图纸修改通知单 NOTICE OF MODIFICATION

修改号: 04S20240033-SJ3-X03

项目名称 Project	梅州市工业废物管理项目				
子项名称 Shop	焚烧车间 烟囱 废水处理站 丙类仓库 管理及研发楼	专业 Discipline	建筑		
图纸名称 Drawing Name		图号 Drawing No.	HW217-BJ1-1、2、3、4、8		
修改内容: 因业主变更,设计理念及工艺设备修改,应业主要求变更,阴影部分与原版一致,未作修改。 未修改部分阴影图例:  修改对比图详附图: HW217-BJ1-1-X01~05 HW217-BJ1-2-X01 HW217-BJ1-3-X01~03 HW217-BJ1-4-X01~05 HW217-BJ1-8-X01~07					
提出人 DESIGN	徐志忠, 日期	校核人 CHK'D	甄健	审核人 REV'D	日期
项目负责人 P.M.	新书敏		2025年07月 日		
档案室 FILES ROOM			2025年07月 日

中国轻工业广州工程有限公司 China GDE Engineering CO.,LTD.		工程设计证书 CERTIFICATE NO. A144006887 A244064796	
		项 目	梅州市工业废物管理服务项目
子 项	ITEM	项 目	焚烧车间
图 名	DRAWING	图 名	标高-6.000m层、-4.000m层平面图前后变更对比
图 号	DWG. NO.	图 号	HW217-BJ1-1-X01

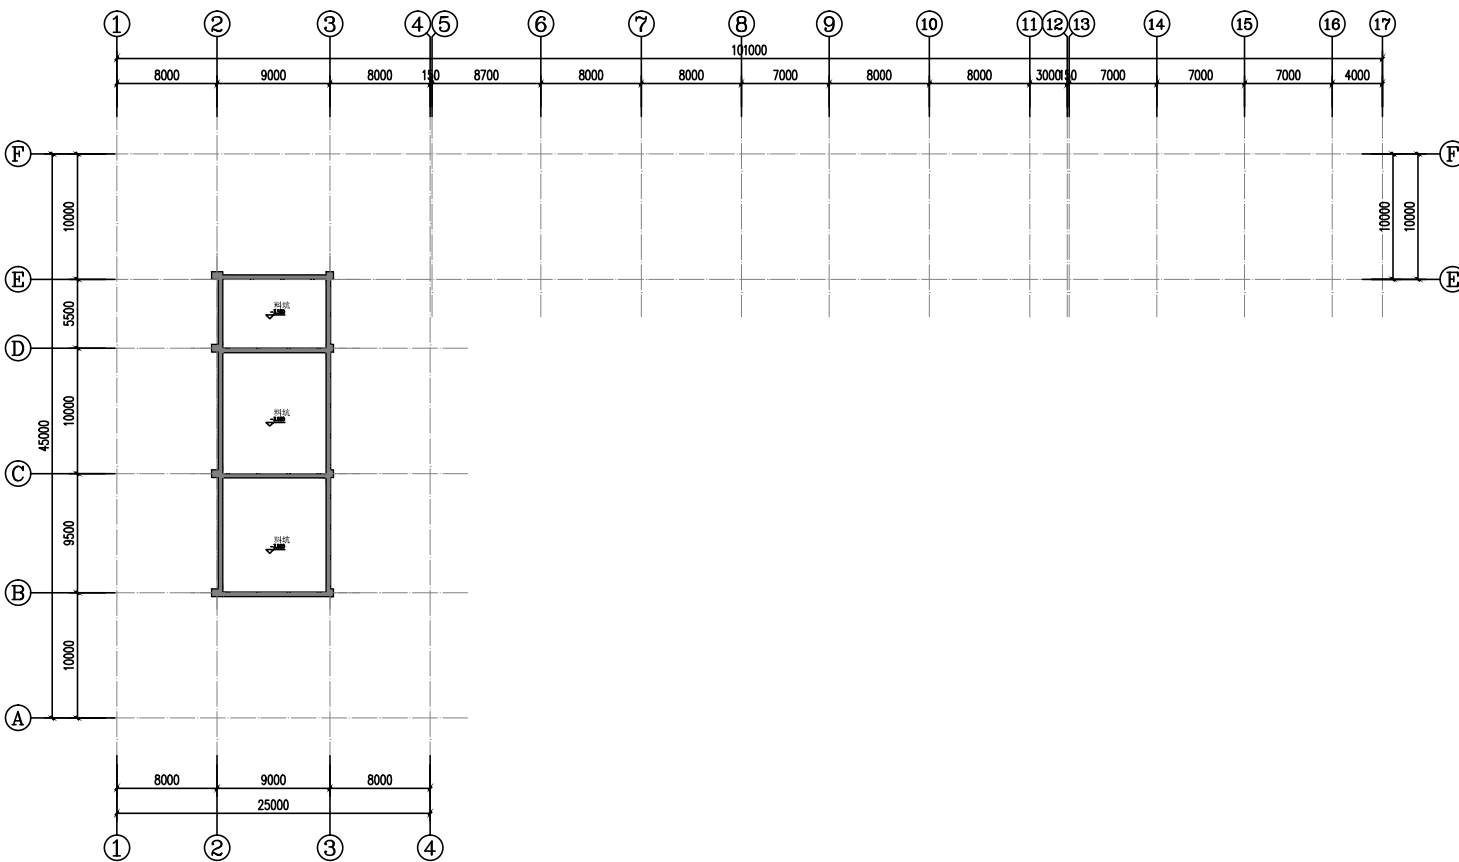
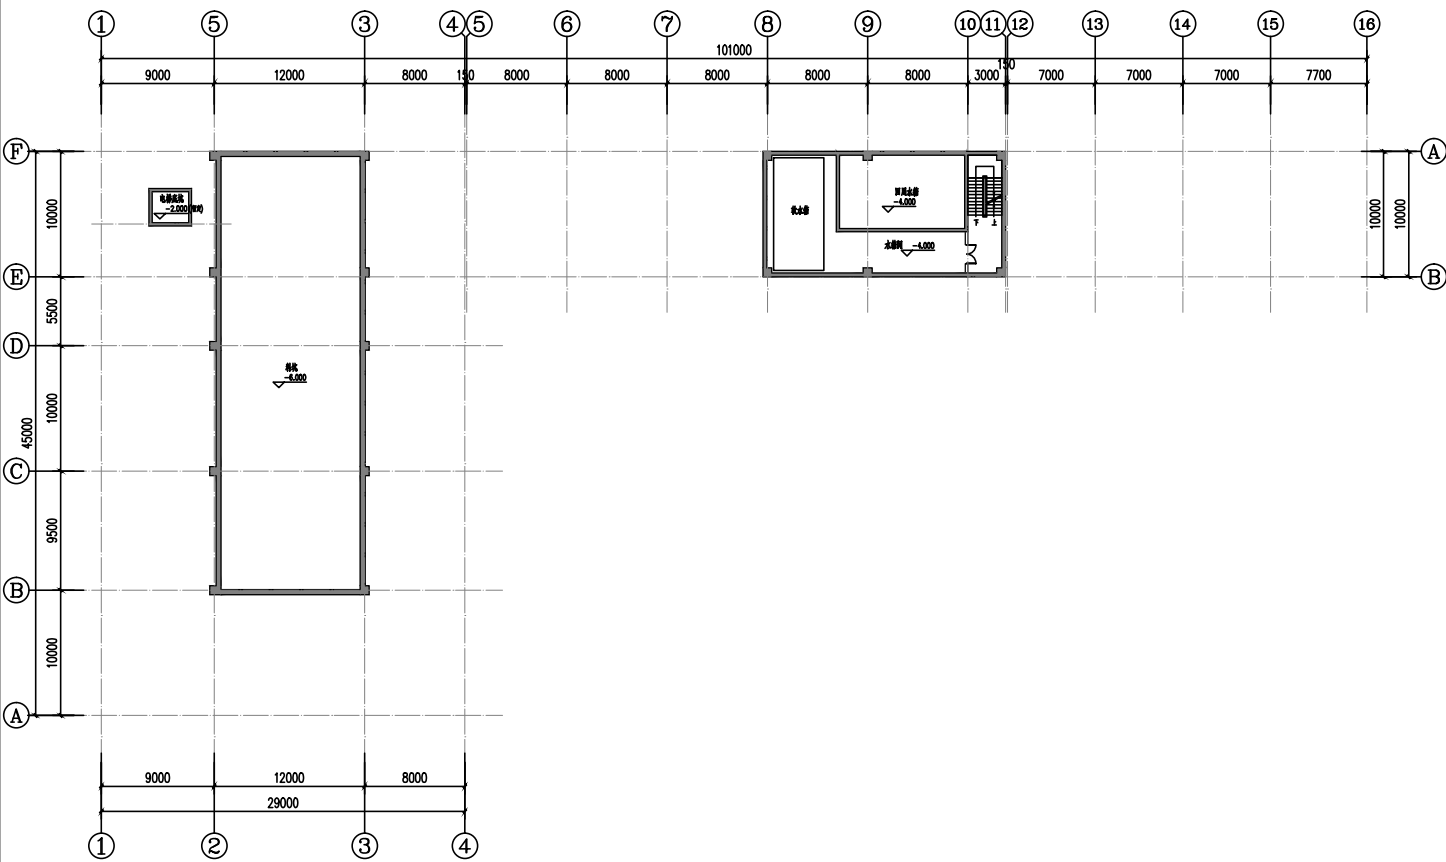
修改原因：因业主变更，设计理念及工艺设备修改，应业主要求变更

修改内容：根据工艺要求，所有布局修改

中国轻工业广州工程有限公司	
China GDE Engineering CO.,LTD.	
工程设计证书	CERTIFICATE NO. A144006887 A244064796
项目	梅州市工业废物管理服务项目
子项	焚烧车间
图名	首层平面前后变更对比
图号	HW217-BJ1-1-X02

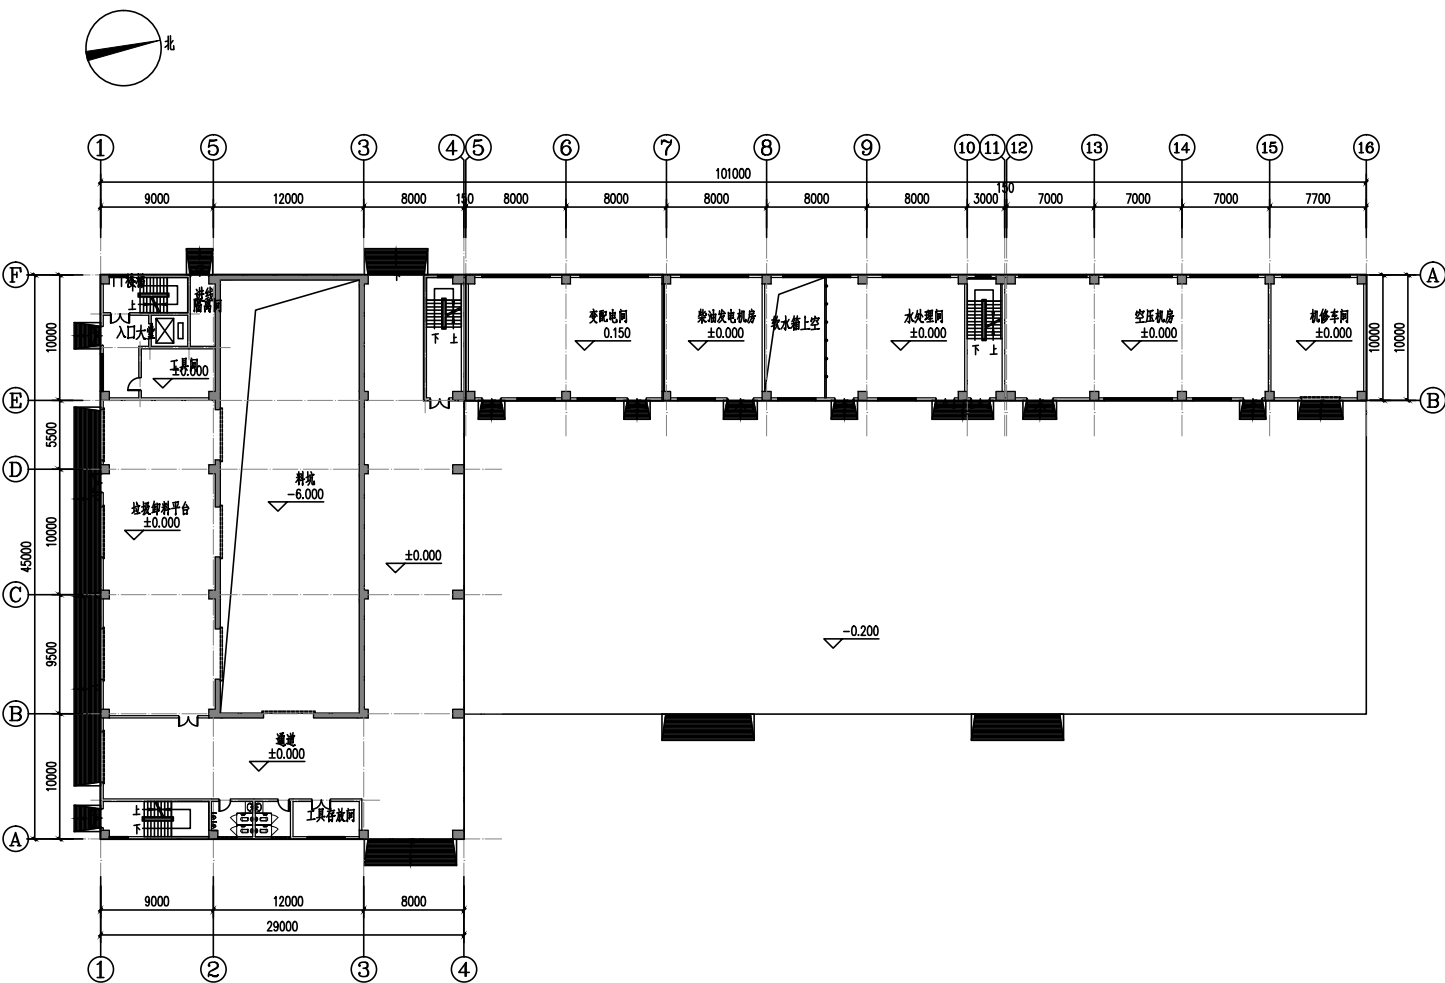
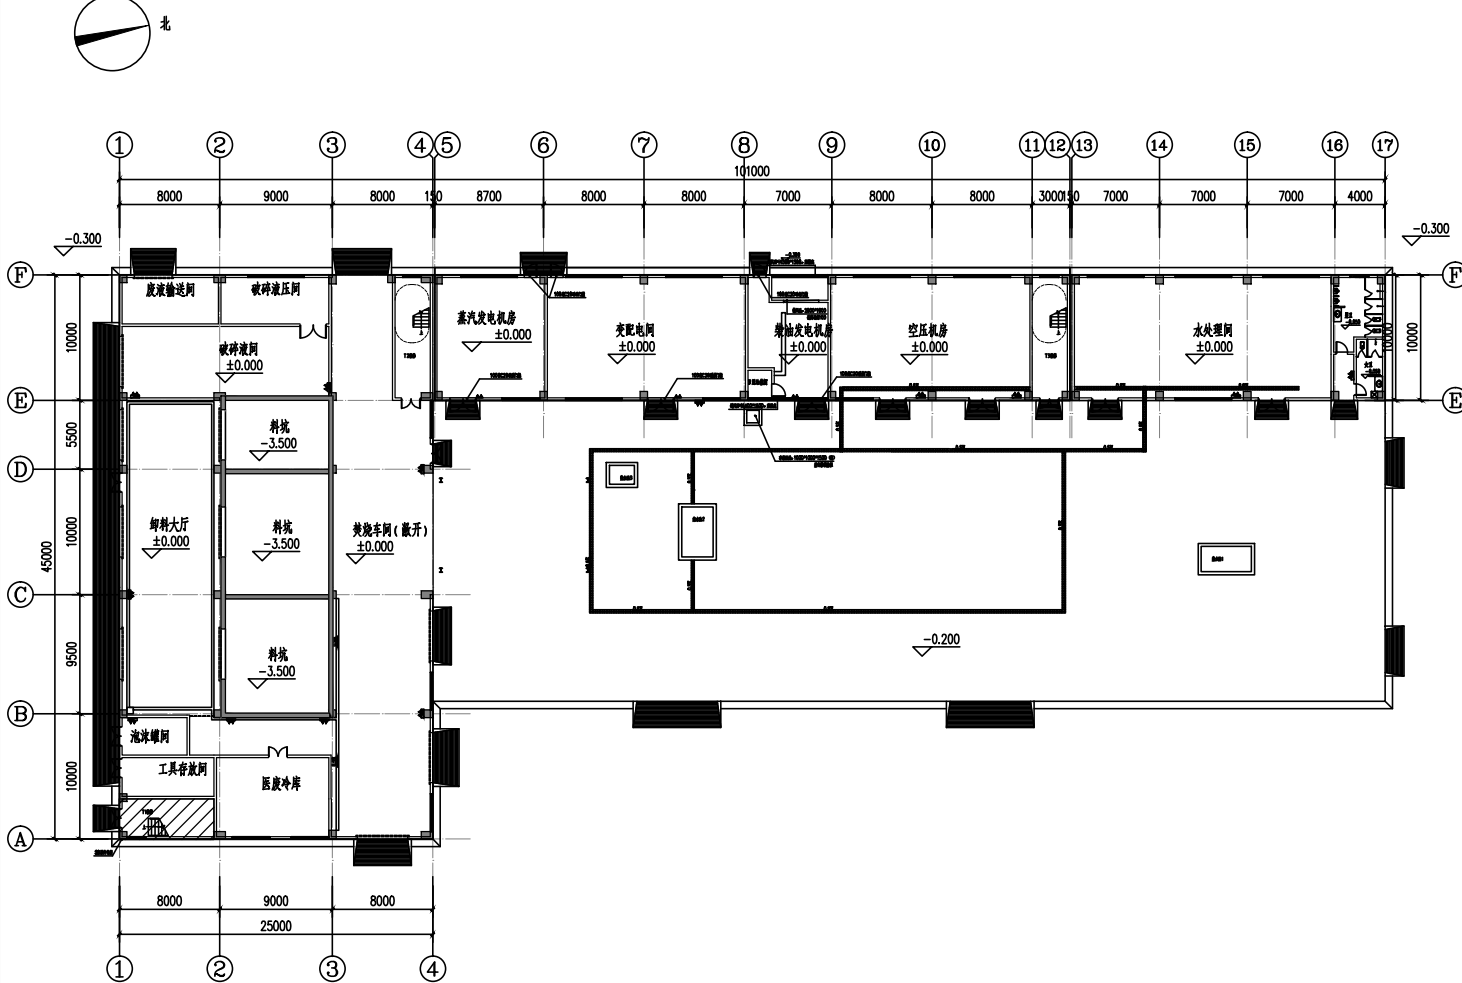
修改原因：因业主变更，设计理念及工艺设备修改，应业主要求变更

修改内容：根据工艺要求，所有布局修改

4	审定			注册师		 中国轻工业广州工程有限公司 China GDE Engineering CO.,LTD.	
3	项目负责人	章杰		专业负责人			
2	审核	戴黛		标准化		项 目	梅州市工业废物管理服务项目
1	校核	徐芬		专业	建筑	子 项	焚烧车间
0	设计	徐芬		比例	1:100	图 名	二层平面前后变更对比
版别	日期	制图		阶段	规划	图 号	HW217-BJ1-1-X03
REV.	DATE	DRAWN		PHASE		DWG. NO.

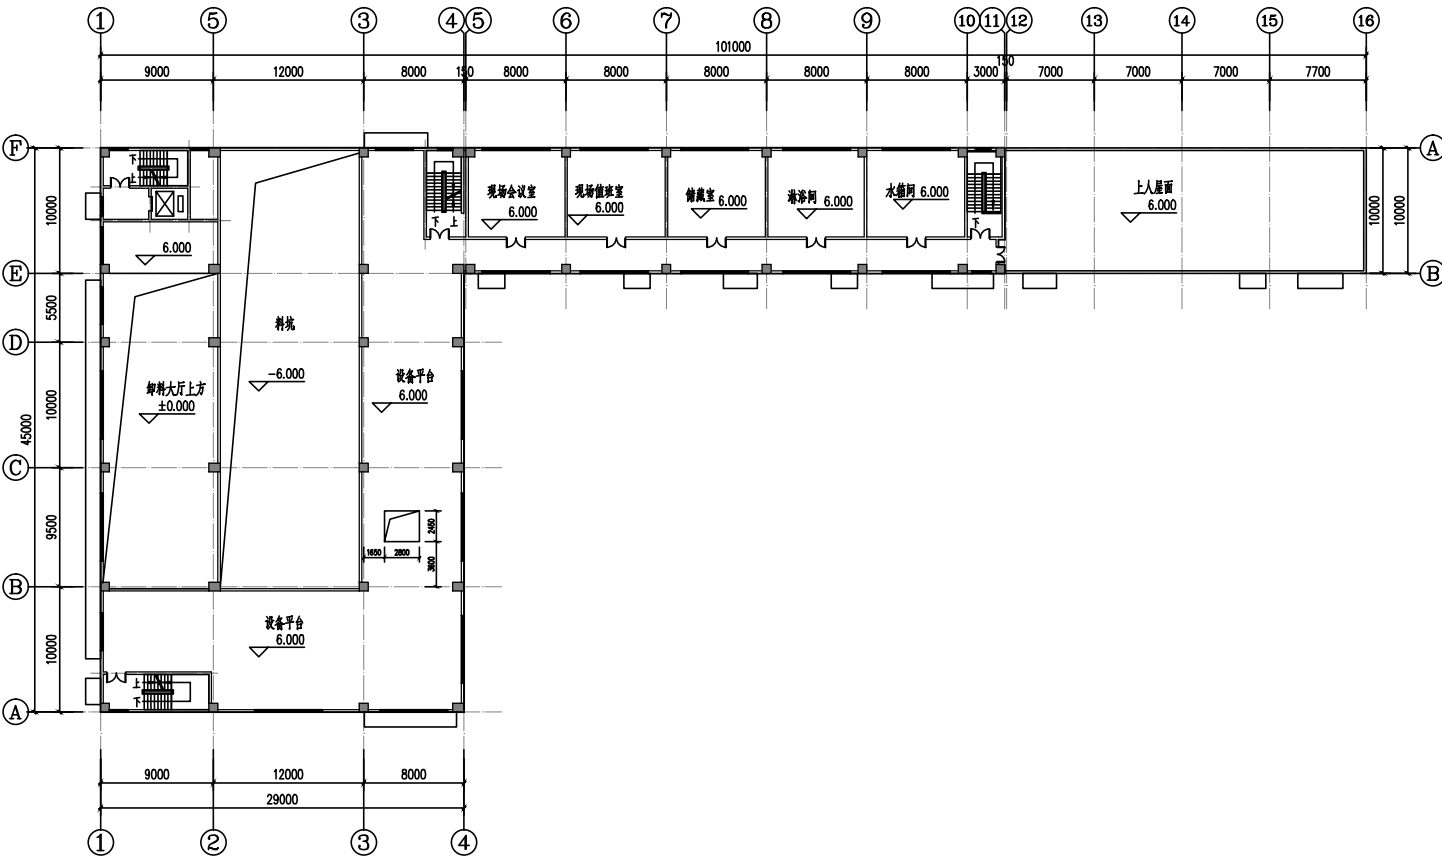
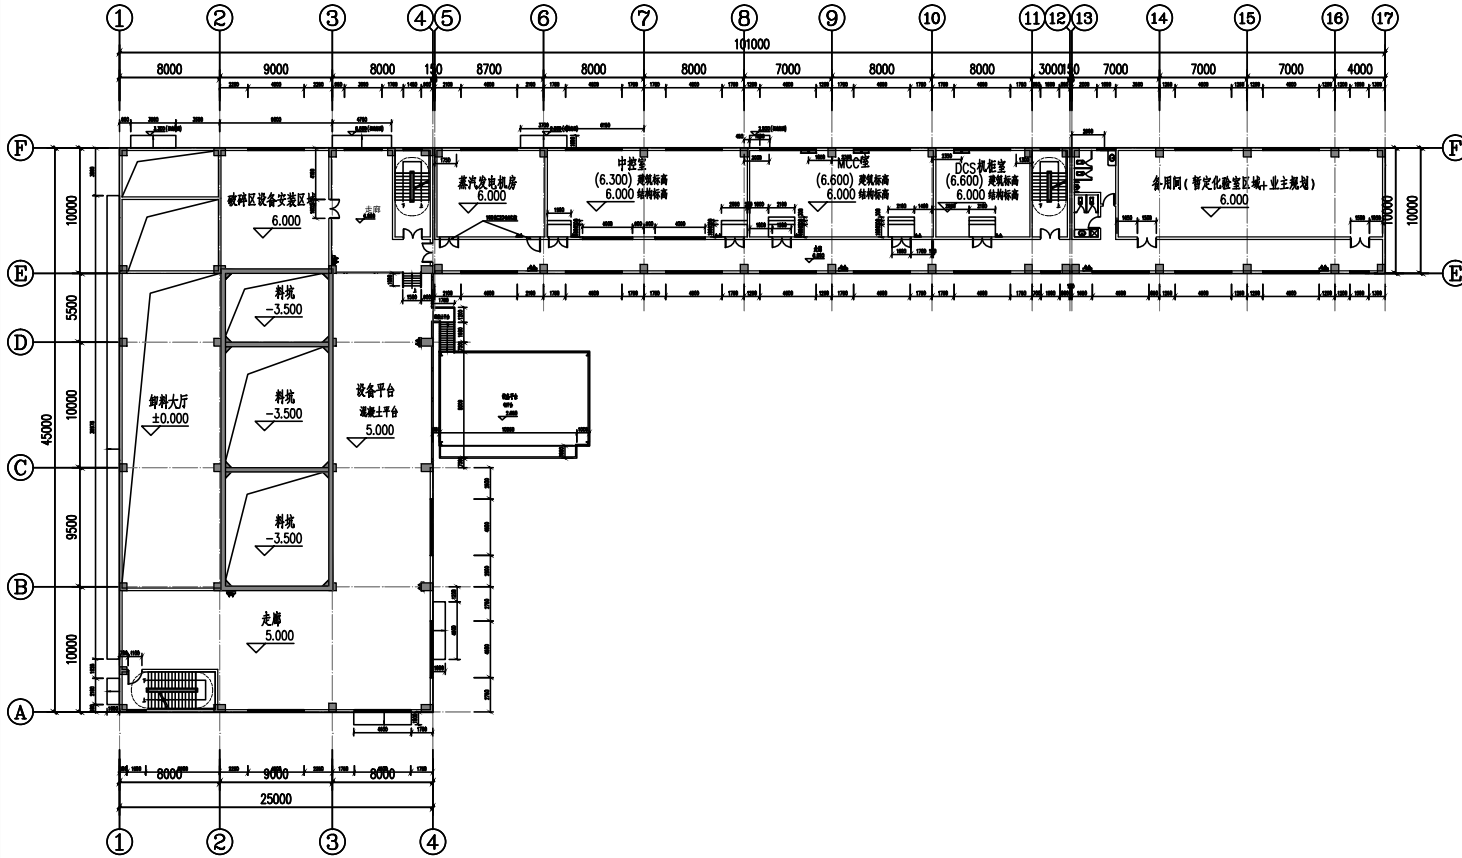
修改原因：因业主变更，设计理念及工艺设备修改，应业主要求变更

修改内容：根据工艺要求，所有布局修改

中国轻工业广州工程有限公司	
China GDE Engineering CO.,LTD.	
工程设计证书 CERTIFICATE NO. A144006887 A244064796	
项 目	梅州市工业废物管理服务项目
子 项	焚烧车间
图 名	三层平面前后变更对比
图 号	HW217-BJ1-1-X04

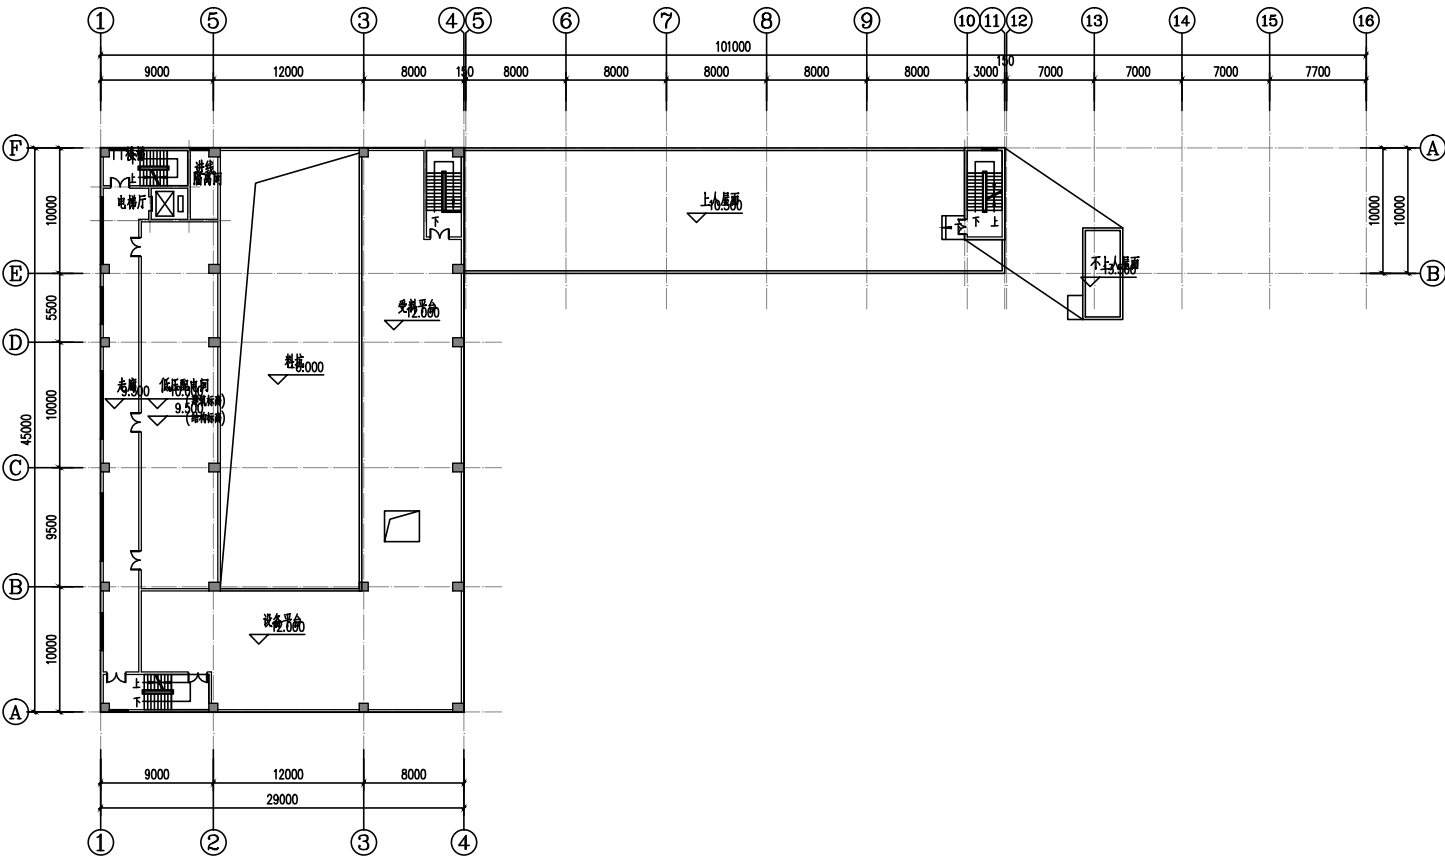
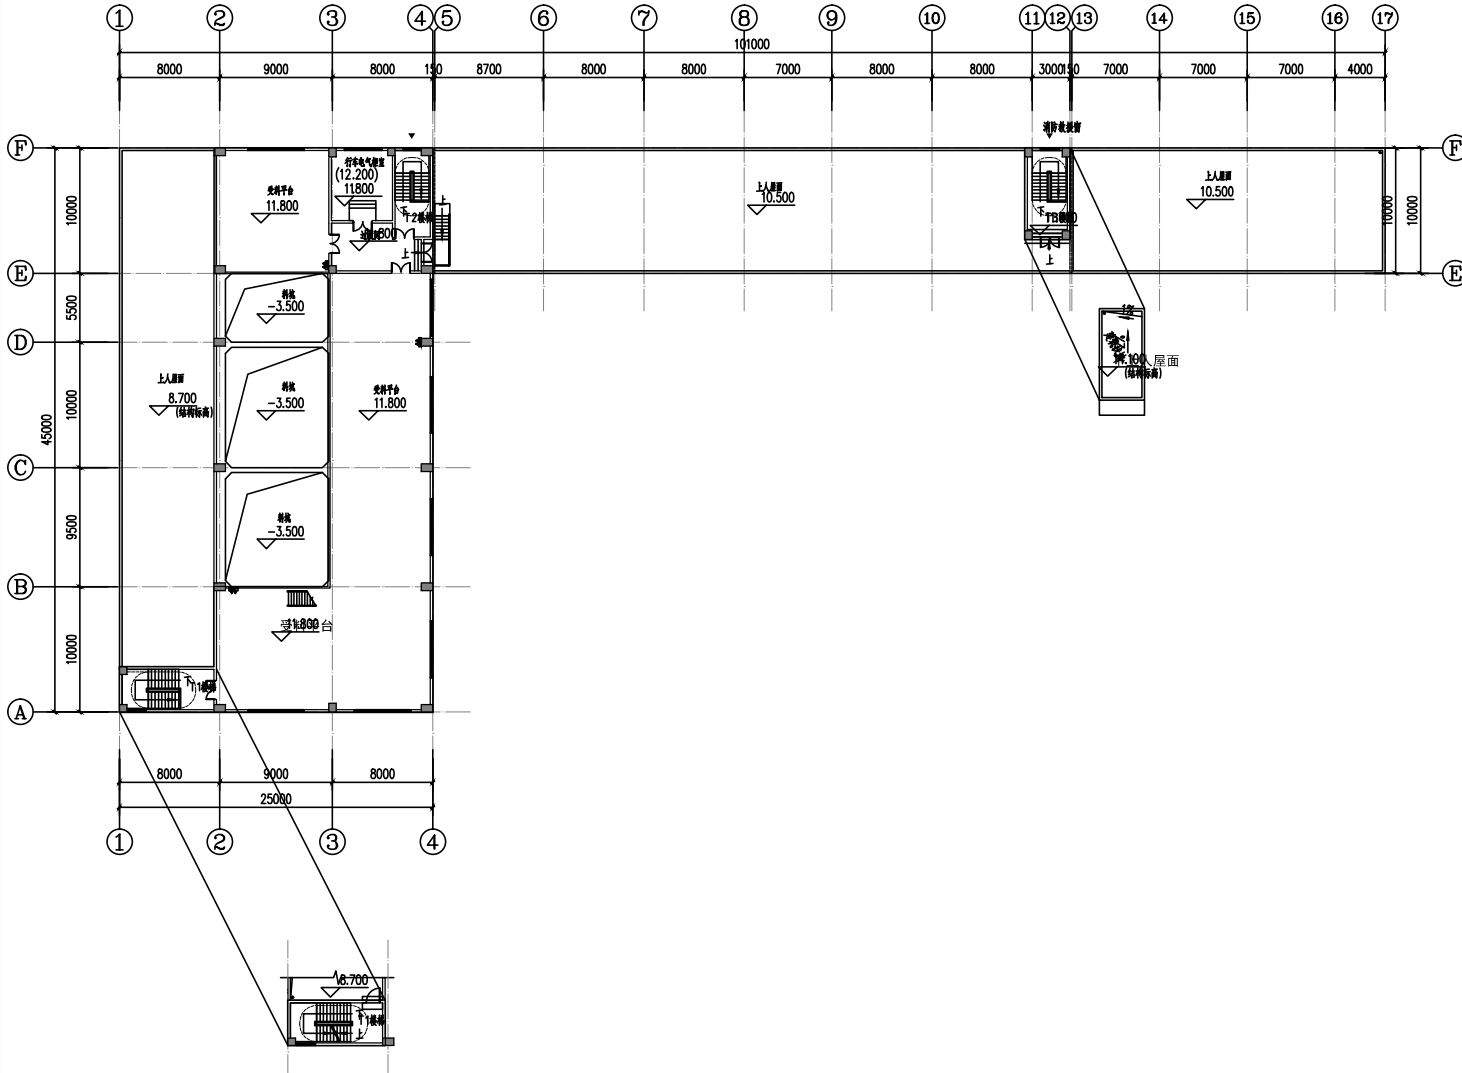
修改原因：因业主变更，设计理念及工艺设备修改，应业主要求变更

修改内容：根据工艺要求，所有布局修改
